改善箇所説明図

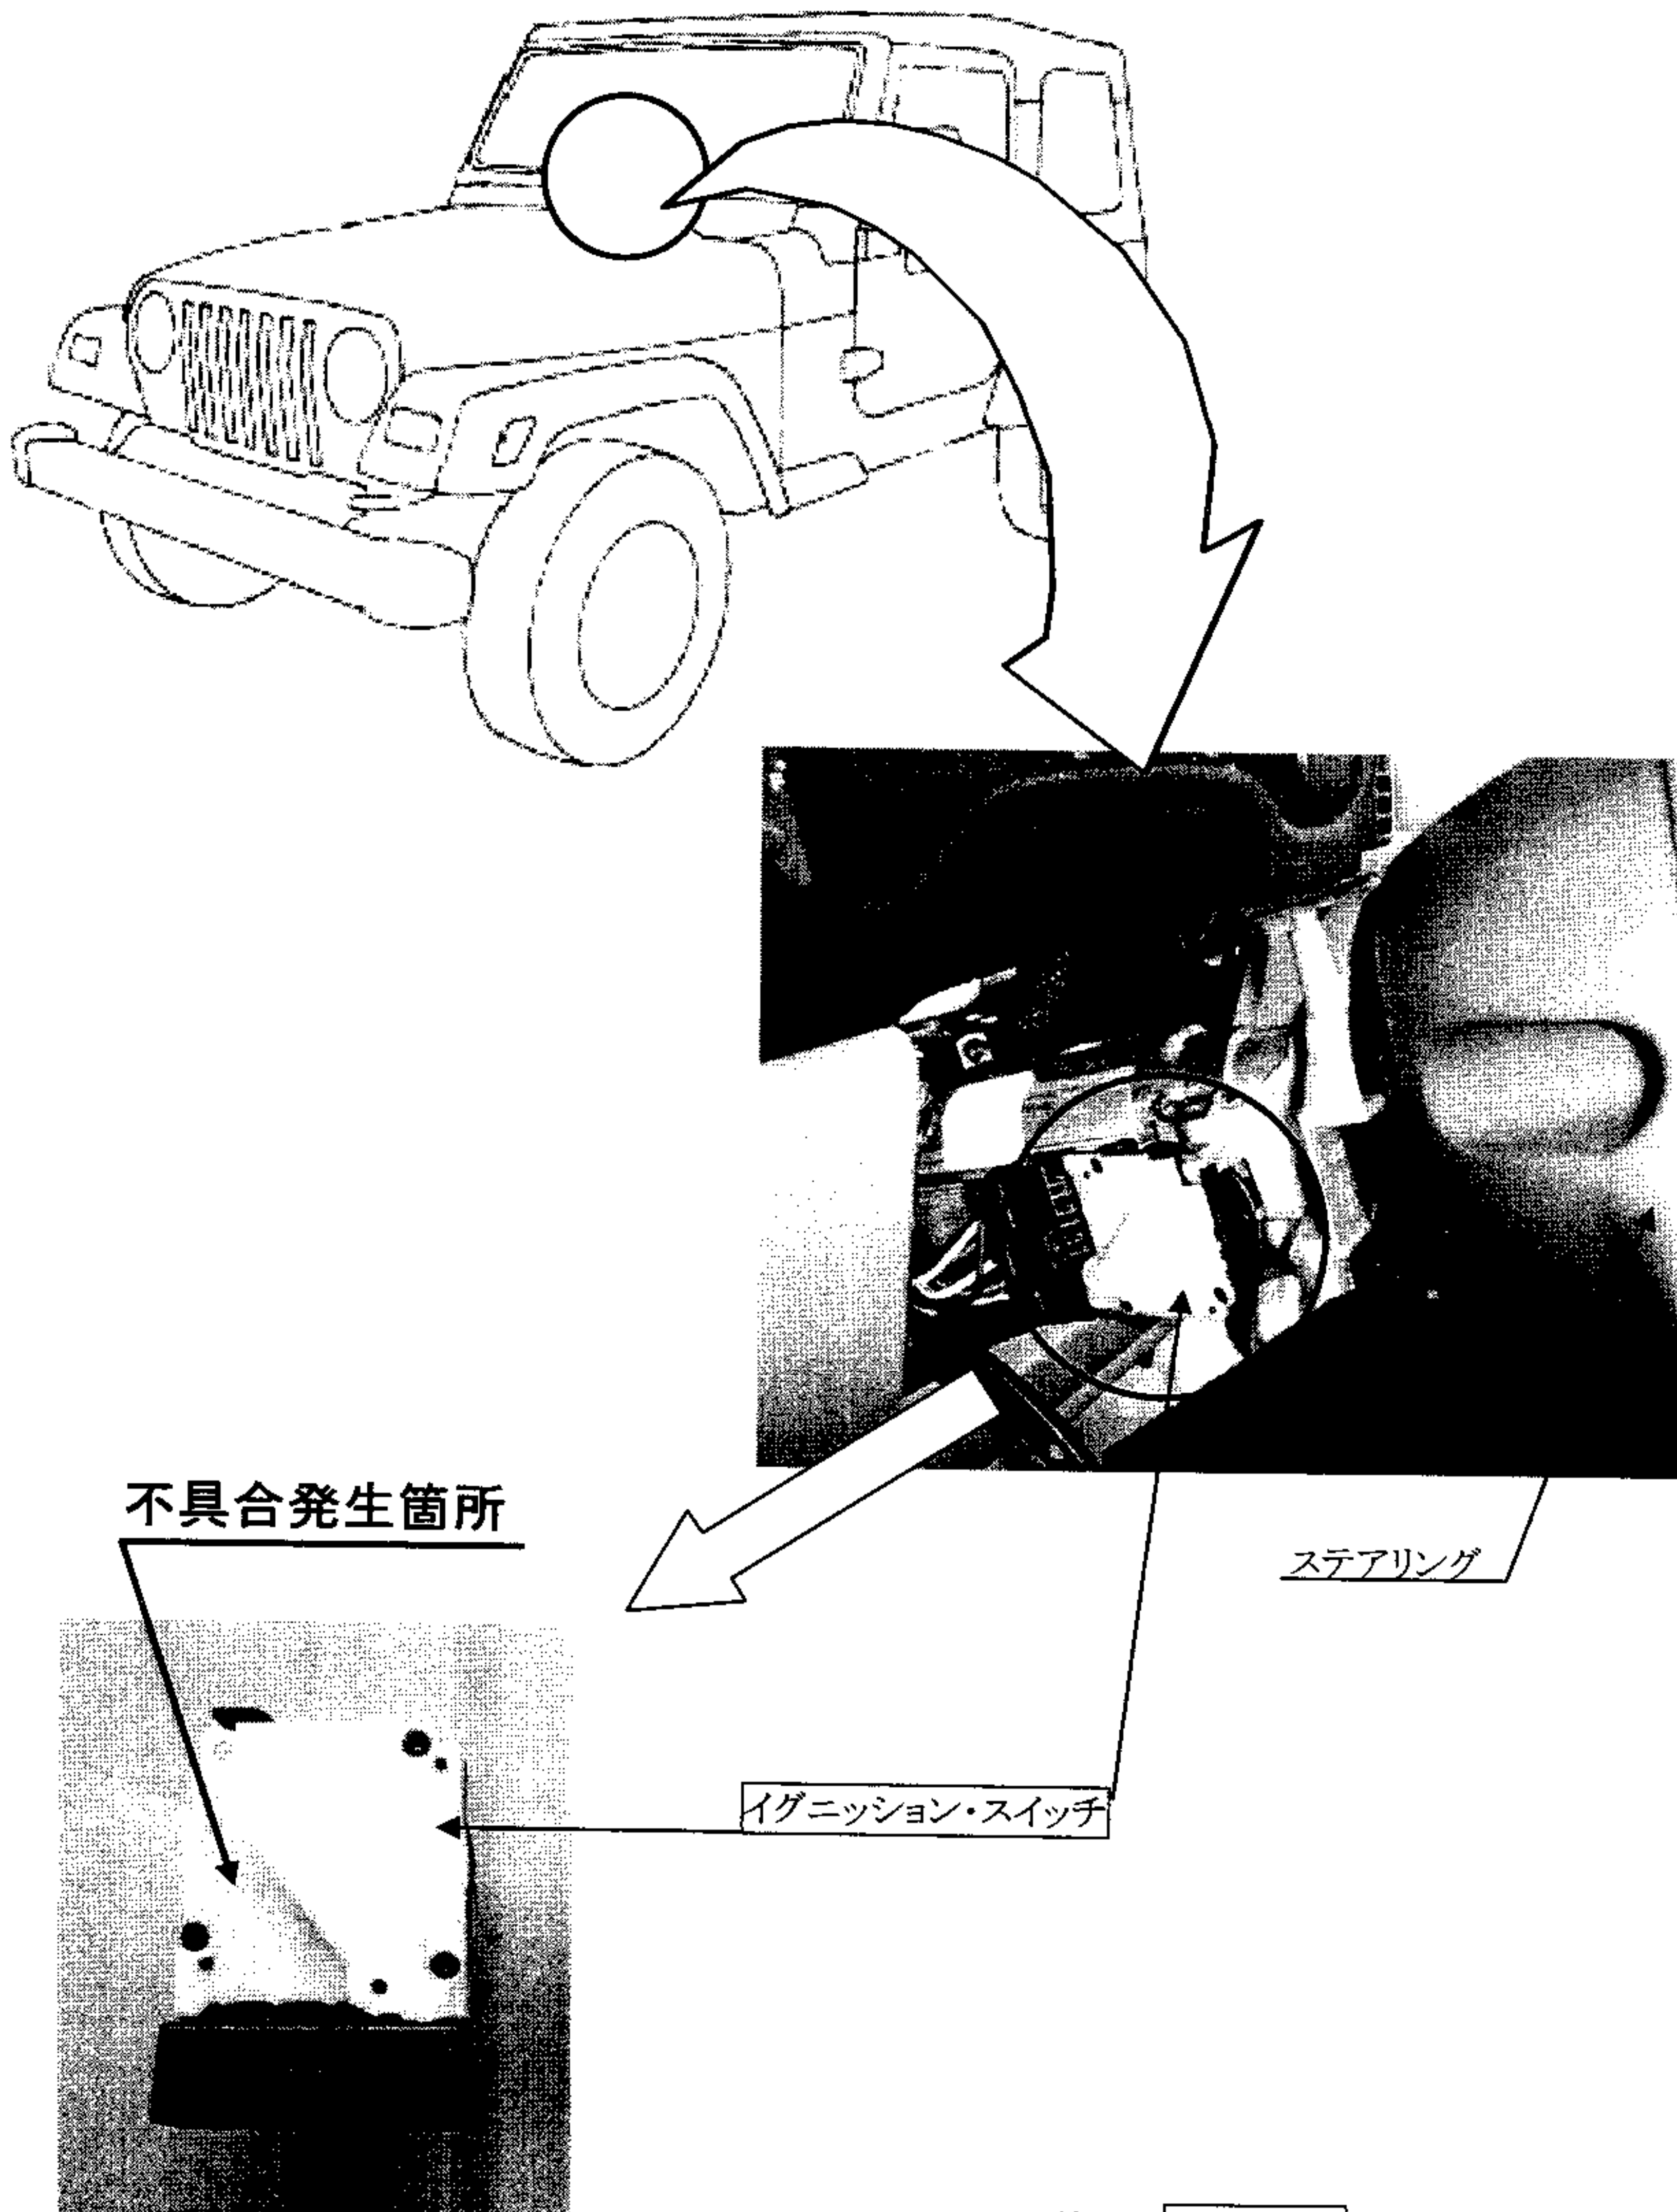
原動機の始動装置において、イグニッションスイッチの防塵性が不十分なため、内部に水や異物が入ることがあり、バッテリー給電回路と当該スイッチのアース回路が短絡し、スイッチに過大な電流が流れてスイッチ内部が発熱し、最悪の場合、火災に至るおそれがある。

全車両、イグニッションスイッチを対策部品と交換する。
